## MEMO

Aan : Jan Smit – Stichting Groninger Landschap  
Van : Martijn van Houten  
Kopie : Erik Bakker/Ben van der Wal  
Dossier :  
Project : Hydrologische effectberekeningen natuurgebied Deikum  
Betreft : Reactie op tegenrapportage ingenieursbureau Boorsma

Mede naar aanleiding van een door Royal HaskoningDHV opgestelde rapportage 'Hydrologisch onderzoek barkwatergebied Deikum' is een tegenrapportage opgesteld door ingenieursbureau Boorsma B.V. waarin een aantal vraagtekens worden gesteld bij de uitkomsten van de berekeningen. Voorliggende memo gaat in op de verschillende aspecten zoals deze zijn verwoord in de tegenrapportage.

Afbeelding 1 Drooglegging op basis van zomerpeil

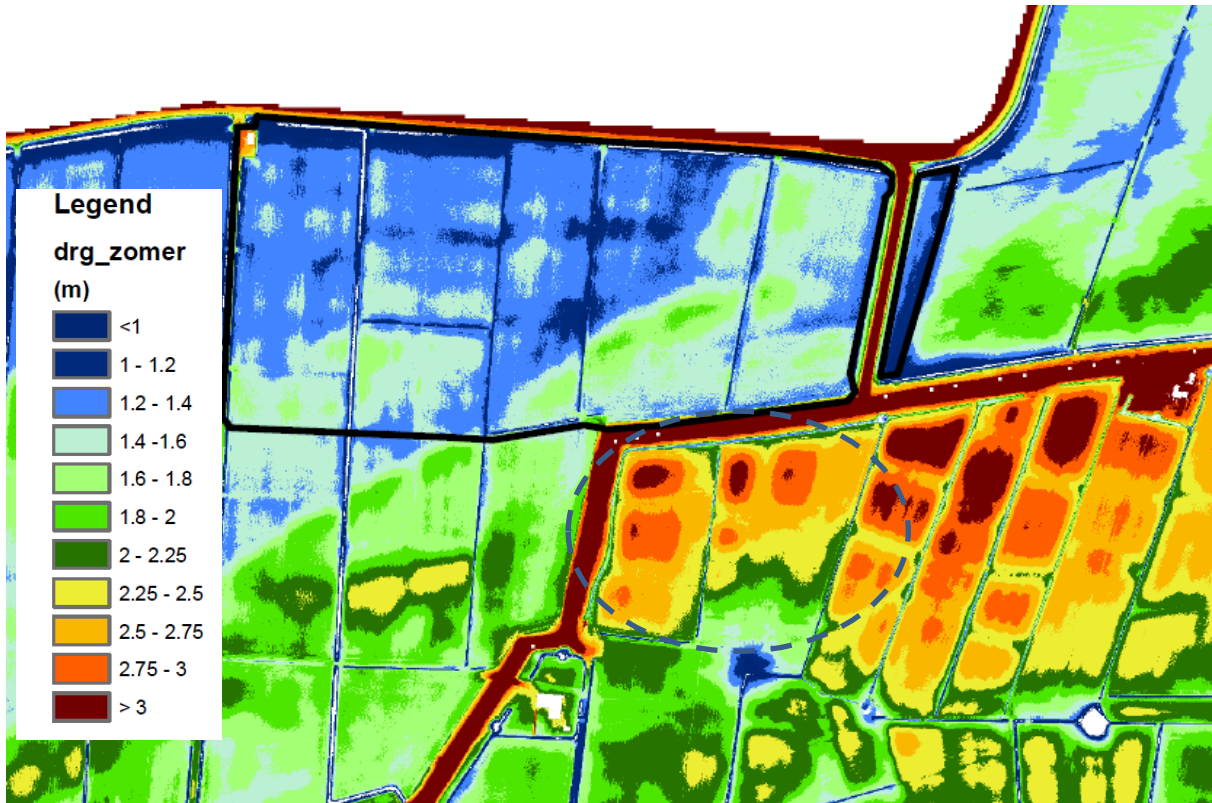
- Dat afstroming van brak water via watergangen wordt afgevangen door drainage en randsloten geen argument is omdat niet alle percelen zijn gedraineerd;
- De grondwaterstanden in de zomer bevinden zich minder diep dan aangehouden in de rapportage;
- Effecten zijn niet doorberekend en alleen op aannames gebaseerd;

Aan de zuidkant komen percelen voor waar geen drainage aanwezig is, de oostelijke percelen (zie cirkel figuur 1). Hier bestaat de verwachting dat er zich door de geringere kwelflucs in de natte maanden een zoete neerslaglens ontwikkelt van enige betekenis. Door de toename van de kwelflucs (enkele procenten) zal de neerslaglens hier in natte perioden kleiner worden maar van voldoende dikte blijven voor de landbouw.

Mogelijk stroomt brak water horizontaal in de deklaag af ten gevolge van de hogere grondwaterstanden van het natuurgebied naar de landbouwpercelen. Dit brakke water wordt in de winter afgevangen door de randsloten en de drains. In de zomer gebeurt dat ook behalve ter plaatse van oostelijke percelen aan de zuidkant van het natuurgebied (zie pijlen in figuur 3.22 blz 34). Met een grondwaterstandsverschil van 0,9 meter over circa 100 meter en een doorlatendheid van 1 m/dag of minder is de te verwachten verplaatsing in de zomer van het brakke water circa 0,8 meter per maand. Dit is beperkt. Daarbij is in de zomer is de grondwaterstand hier redelijk diep (ca. 2 meter onder maaiveld) waardoor er geen problemen voor de landbouw zijn te verwachten. De modelberekeningen geven aan dat de zomer grondwaterstand zich hier op circa 2 m – mv bevinden. Deze grondwaterstand is gezien de drooglegging van meer dan 2 meter en het neerslagtekort te verklaren. Zie ook figuur 1 in deze memo.
